**COES/D-469-2019**

Asunto : **ABSOLUCIÓN DE OBSERVACIONES A LA PROPUESTA DE MODIFICACIÓN DEL PROCEDIMIENTO TÉCNICO DEL COES N° 22, "RESERVA ROTANTE PARA REGULACION SECUNDARIA DE FRECUENCIA"**

## **SUBSANACIÓN A LAS OBSERVACIONES DE OSINERGMIN A LA PROPUESTA DE MODIFICACIÓN DEL PROCEDIMIENTO TÉCNICO DEL COES N°22 “RESERVA ROTANTE PARA REGULACIÓN SECUNDARIA DE FRECUENCIA”**

Figura 01: Registro gráfico presentado por OSINERGMIN

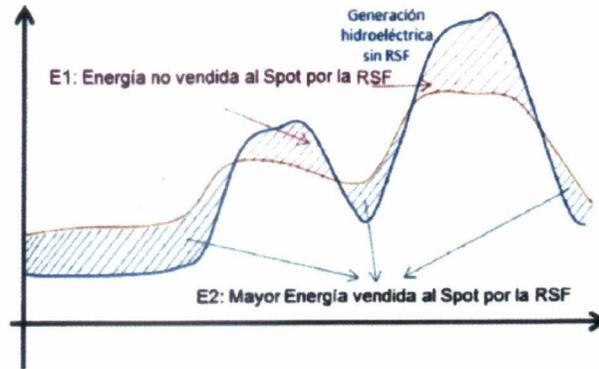
Se sugiere que la propuesta considere una modificación en el cálculo del Costo de Oportunidad (en adelante CO), debido a los beneficios que obtienen las URS hidráulicas respecto a todas las demás centrales en los periodos en los que la generación de la URS en el despacho con RSF es mayor a la del despacho sin RSF.

Por ejemplo, considerando que el CO para todas las URS debería ser calculado como sigue:

$$\text{Cálculo del Costo de Oportunidad} = E1 \times CMg - E2 \times CMg$$

Para responder esta observación, como primer paso se va a describir el concepto de CO, luego se analizará la recomendación de Osinergmin, la problemática actual y, posteriormente, se evaluará una mejora al actual cálculo; finalmente se propone un nuevo esquema de costo de la RSF.

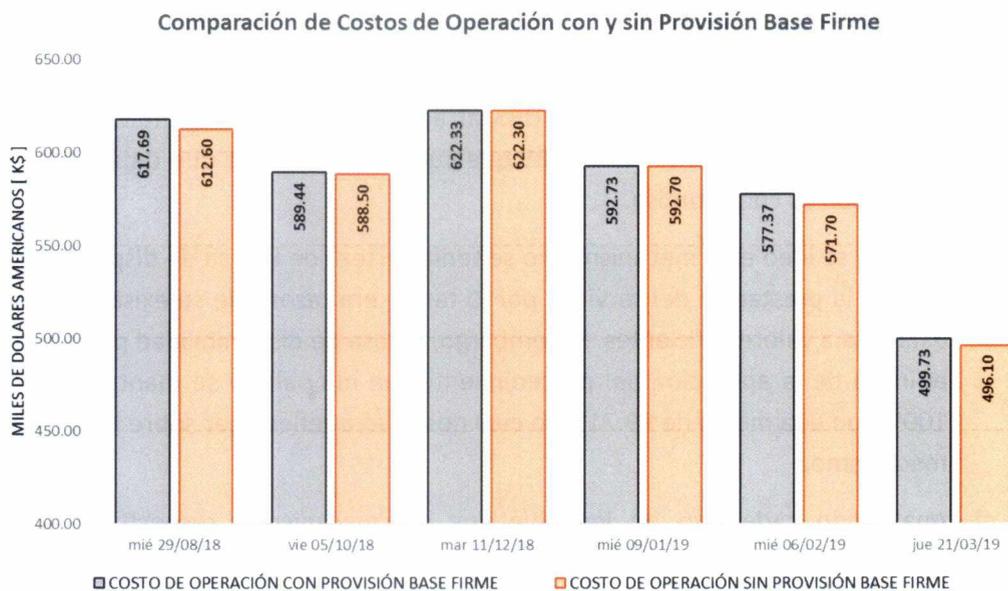
***Considerando que la oferta existente supera en 10 veces el requerimiento de reserva para RSF, nos da una señal que el mercado ha respondido de manera favorable a la prestación del servicio, por lo que no resultaría necesario mantener el mecanismo de Provisión Base”***

Sobre este tema, según el COES el problema consiste en que “*no resultaría necesario mantener el mecanismo de Provisión Base*”, considerando que la oferta existente supera en 10 veces el requerimiento de reserva para RSF.

Sin embargo, ninguno de los dos (2) supuestos expresados por el COES, evidencian algún tipo de problema técnico concretamente identificado; menos aún, se aprecia cual sería la magnitud del problema a corregir. En el segundo supuesto lo que se evidencia es que estaría existiendo un incentivo económico innecesario, pero nuevamente no se identifica si implica un problema técnico, lo antes señalado sería importante de analizar con mayor profundidad, pero resulta poco claro como argumento en un contexto técnico.

En conclusión, no se aprecia que el COES haya identificado el problema en términos técnicos y específicos.

Por lo tanto, se sugiere modificar el informe de sustento, considerando lo mencionado anteriormente.
